**RELAZIONE ISTRUTTORIA FINALE  
(post Conferenza di copianificazione)**

**RELAZIONE ANALITICA  
DI PRESA D'ATTO E CONTRODEDUZIONI**

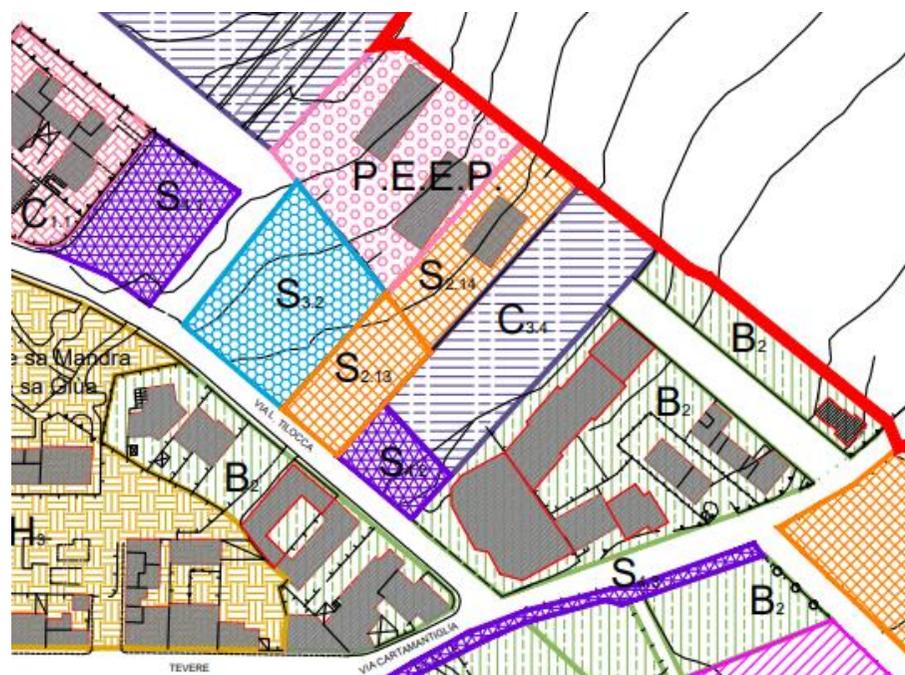
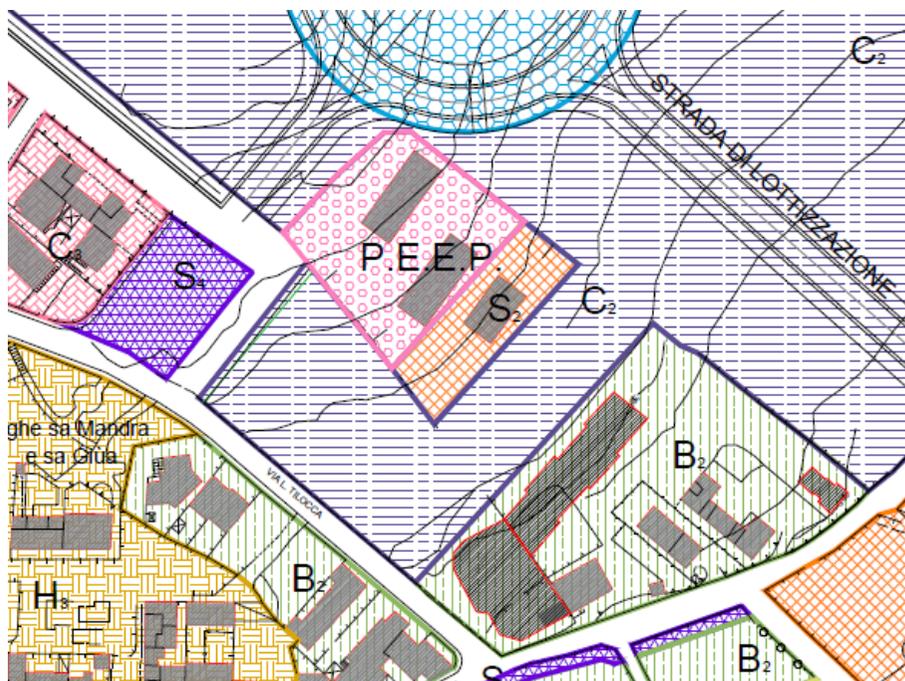
Osservazione n°1	<p>In sede di conferenza di copianificazione, il Servizio osservava: ‘Si evidenzia che l’individuazione di ulteriori aree S2, S3 ed S4, dovrà essere argomentata e giustificata laddove si è già riscontrata una forte sovrabbondanza di dotazione standard pro-capite nelle zone A e B. Non sono, inoltre, chiare le modalità di attuazione dell’eventuale programma di riqualificazione urbana e la sua conseguente fattibilità urbanistica. Si rileva, inoltre, che nella scheda di sintesi – istruttoria tecnica dell’osservazione, trasmessa dal Comune con nota prot. n. 11535 del 02/10/2023 e riportata nel riquadro precedente, si fa riferimento al ricorso degli strumenti previsti dall’art.21, comma 2 quinquies, che, tuttavia, è applicabile unicamente nelle zone C, D e G ma non nelle aree S.’</p> <p><b>Aggiornamento Del. di C.C. n°2 del 27.03.2025 di approvazione definitiva</b></p> <p><b>Considerazioni RAS:</b> Non compare più il riferimento all’art.21, comma 2 quinquies della L.R. n°45/89, né in delibera né tra gli allegati dell’esame delle osservazioni. Con il <u>PUC approvato</u> vengono create nuove aree S per 3.499 mq, di cui non è chiaro a quali zone urbanistiche afferiscano. Si evidenzia ancora, che le aree S così come rappresentate, rientrerebbero nella contabilità degli standard delle zone A e B. Posto che le residue aree di zona C2 (vedi figura sottostante) non appaiono, per superficie, congrue per la classificazione di una zona di espansione C, <u>si prescrive</u> che tutto il comparto (zona C2 e nuove aree S) rimangano classificate come zona C2, da lottizzare secondo le norme vigenti.</p>	Vedi testo a fine relazione.

Per quanto attiene alla "sovraabbondanza" (cit.) di zone S, si fa presente che nell'attuale stesura si è proceduto a una loro ulteriore riduzione pari a 57.024 mq rendendo pertanto ininfluente la creazione della zona S contestata nel parere RAS di mq 3.499. Le risultanze della revisione del PUC sono le seguenti:

La eliminazione di ulteriori zone S nella Via San Leonardo, in zona Sos Pianos ecc., per una superficie complessiva di mq 57.024 risponde alla obiezione che per cui le superfici di standard presenti nel PUC sarebbero sovradimensionate. Il Consiglio Comunale ribadisce che la creazione di una zona S di fronte all'Area archeologica di Sa Mandra e sa Giua risponde alla necessità di creare uno spazio parcheggi adeguato che possa servire tutta quella parte del rione Litterai.

Si ribadisce ancora che la zona S che si intende creare è collocata di fronte al villaggio archeologico di “Sa Mandra e sa Giua” il quale, oltre a contenere il monumento “casa del pane” e relativo nuraghe ospita un intero villaggio archeologico.

<b>Zone S – PUC vigente (delibera 99/2013)</b>	<b>Zone S – PUC variante (delibera 2/ 2025)</b>	<b>Zone S Ulteriore riduzione post verifica di coerenza</b>
<b>S1</b>	98815	26680	26680
<b>S2</b>	104547	34946	26483
<b>S3</b>	315911	80654	56684
<b>S4</b>	66052	32971	8650
<b>TOTALE</b>	585325	175251	118497
	31 mc/ab	26,36 mc/ab	<b>19,27 mc/ab</b>
	<b>RIDUZIONE In totale sul PUC del 2013 (meno) 466.828 mq</b>	<b>Rispetto al PUC del 2013 (meno) 410.074 mq</b>	<b>Rispetto al PUC del 2025 come ulteriore riduzione in sede di verifica di coerenza: (meno) 57.024</b>

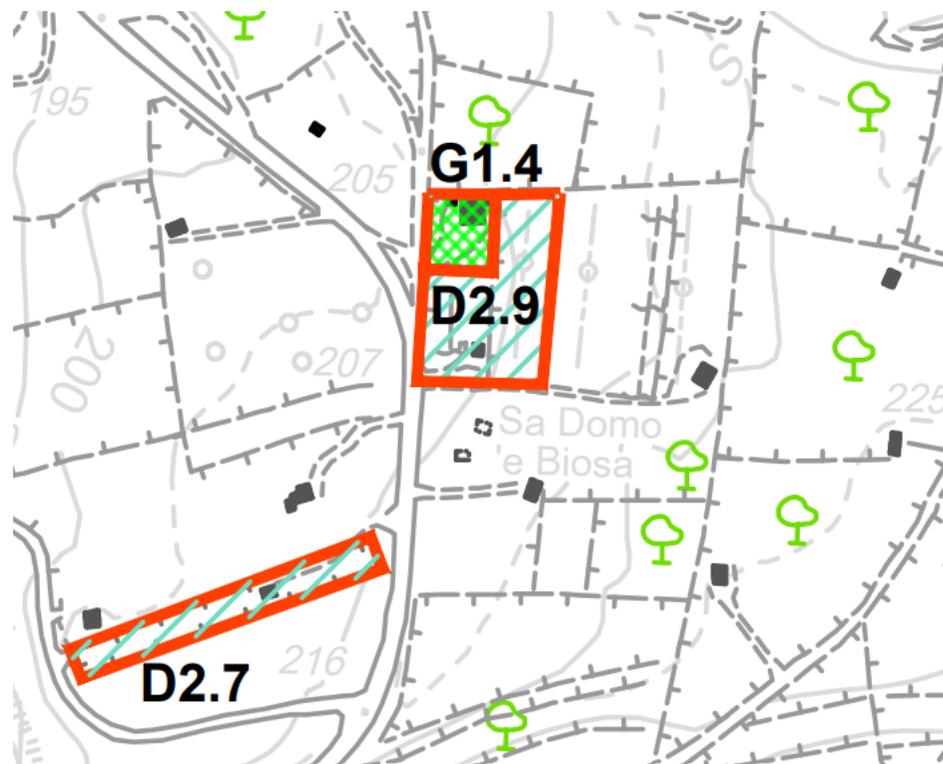
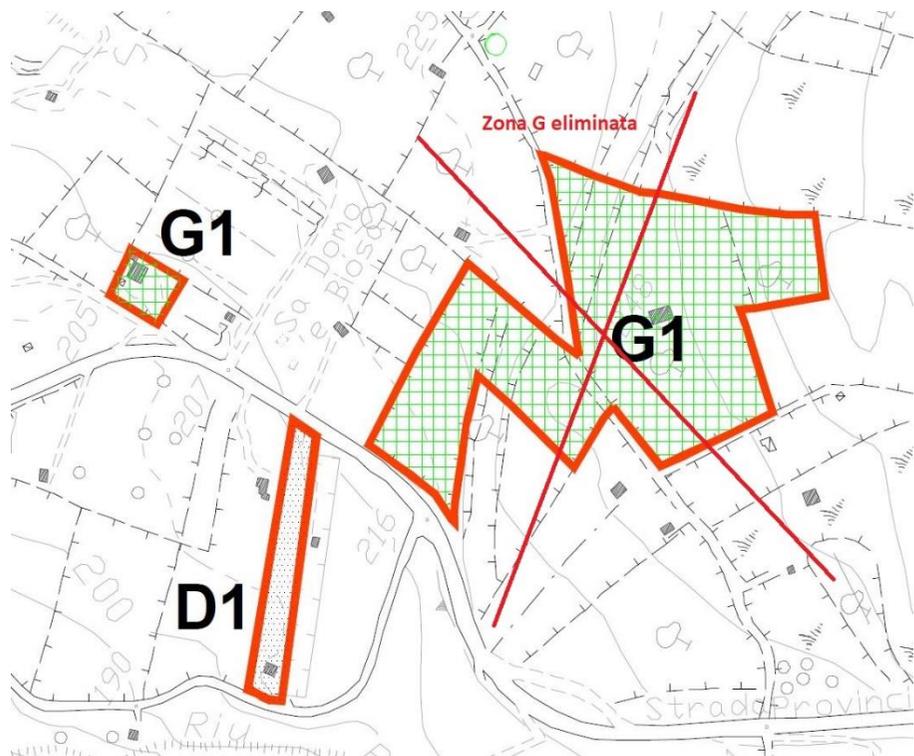
Osservazione n°3	<p><b>Considerazioni RAS:</b></p> <p>In sede di conferenza di copianificazione, il Servizio osservava: ‘Tale trasformazione dell’area interessata da zona G, rimasta inattuata fin dai tempi del PUC del 1997 (CC n. 38 del 18.04.1997) a zona C, con specificazione di sottozona C2 aggiunta nella relazione del Comune, comporta un aumento delle volumetrie di progetto di 1.800 mc e degli abitanti insediabili di 18 unità (It = 0,90 mc/mq e dotazione di 100 mc/ab). Al fine di poter esprimere un parere, come già evidenziato nella relazione istruttoria, occorre</p>	Vedi testo a fine relazione.

Nel PUC vigente la carta del territorio extraurbano era una costellazione di zone D e di zone G, le quali sono state eliminate pressoché tutte, ovviamente ad iniziare da quelle che nell'ultimo decennio non hanno visto la presentazione di progetti attuativi. Nel caso di questa osservazione il richiedente ha chiesto che a lato della zona G esistente venisse creata una zona D allo scopo di realizzare una struttura integrativa di servizi alla viabilità.

Come è noto, oggi, le stazioni di servizio extraurbane, non sono come negli anni Cinquanta, delle semplici pompe di carburante disperse nella campagna, ma sono delle aree ove si concentrano diversi servizi. Come ribadito a più riprese, dentro il centro abitato di Ossi è presente un distributore di carburanti che si vorrebbe porre nelle condizioni di spostarsi nell'agro, anche perché non possiede oggettivamente la distanza sufficiente dalle abitazioni, né i requisiti di sicurezza ottimali. La richiesta presentata dal cittadino è quella di unire in una struttura lungo la SP n°3 nella direttrice Ossi – Sassari, una serie di attività in cui si possa anche acquisire la licenza per Tabacchi e per edicola che il Comune di Ossi non ha mai assegnato, in quanto non vi erano strutture in agro, oltre che il distributore di carburante, un bar – caffè, una tavola calda o trattoria, un'officina per il rimessaggio dei mezzi, il gommista e altri servizi. Per poter rispondere a questa esigenza, condivisa dal Comune di Ossi, il Consiglio Comunale ha accolto l'osservazione n°2 e la richiesta di creazione di una zona D adiacente alla zona G già esistente ove sussiste un edificio in costruzione.

Si ribadisce pertanto la volontà di confermare la zona D prevista nel PUC in quanto non contrasta con la normativa sovraordinata.
